## 改善箇所説明図

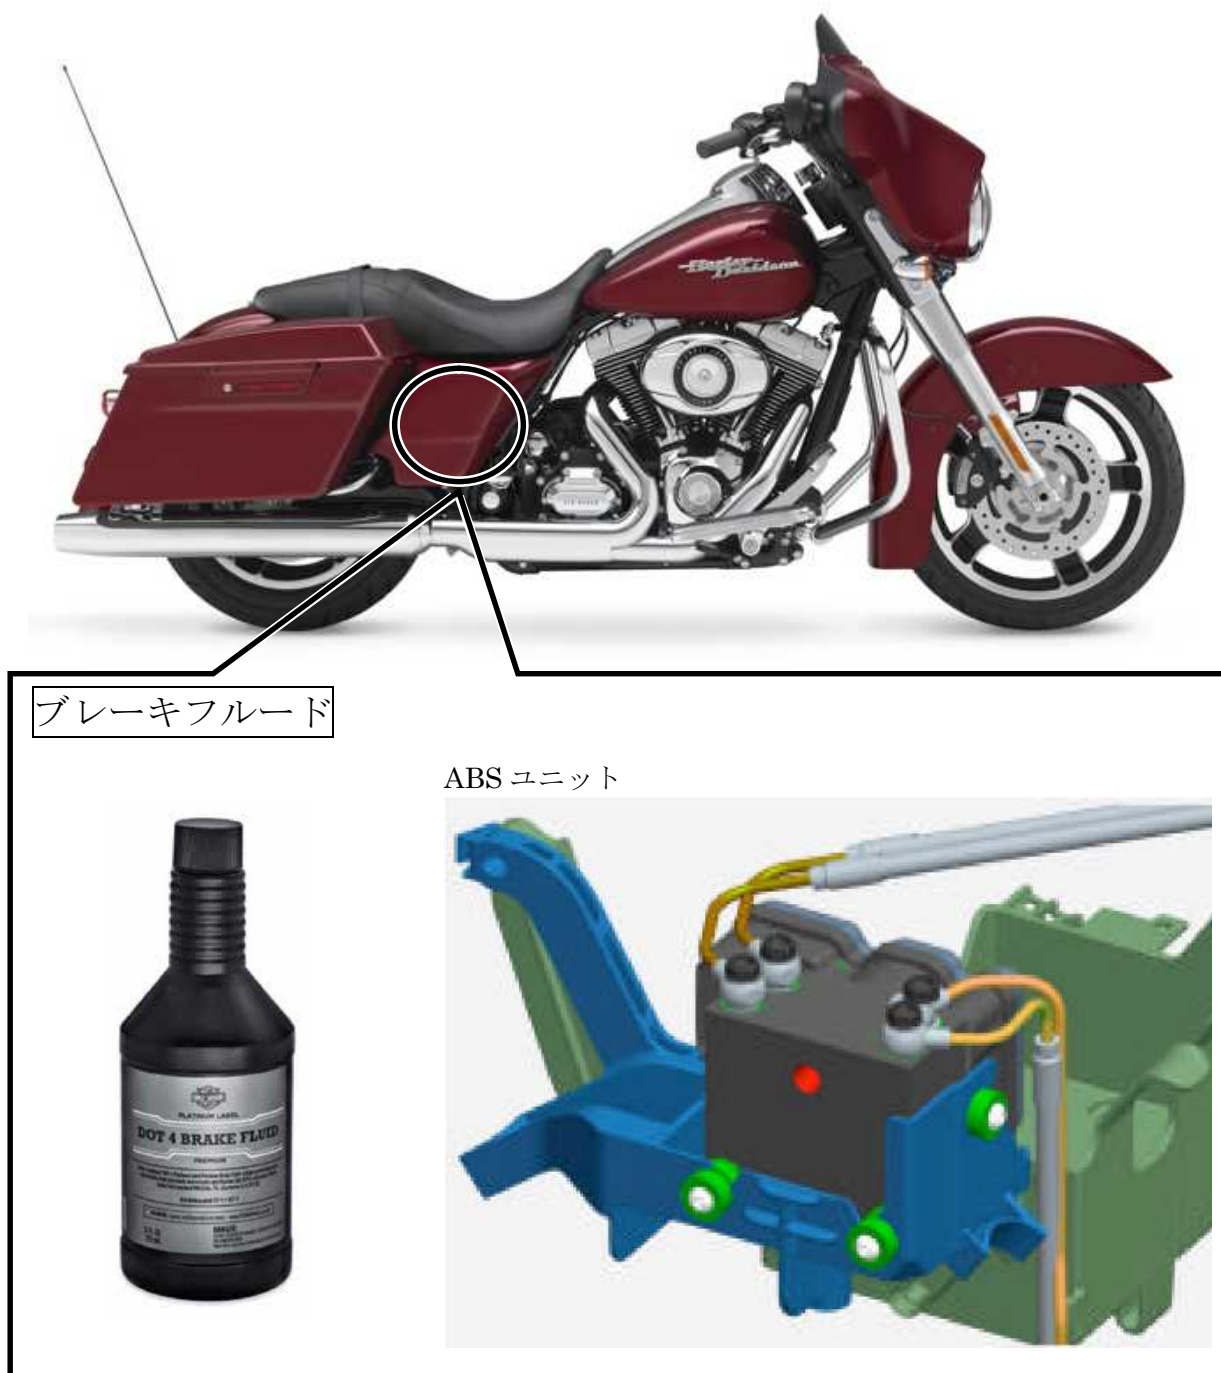
ブレーキフルードの成分が不適切なため、経年劣化により大気中の水分を吸収しやすくなるものがある。そのため、ブレーキフルードがゲル状に変化し、ABSユニットの加圧バルブに詰まり、加圧バルブが戻りきらないことによりキャリパーへのブレーキ液圧が上がらず、最悪の場合、ブレーキが効かなくなるおそれがある。

全車両、ブレーキフルードを良品と交換する。

フレームヘッド部に外-2701 のステッカーを貼付する。
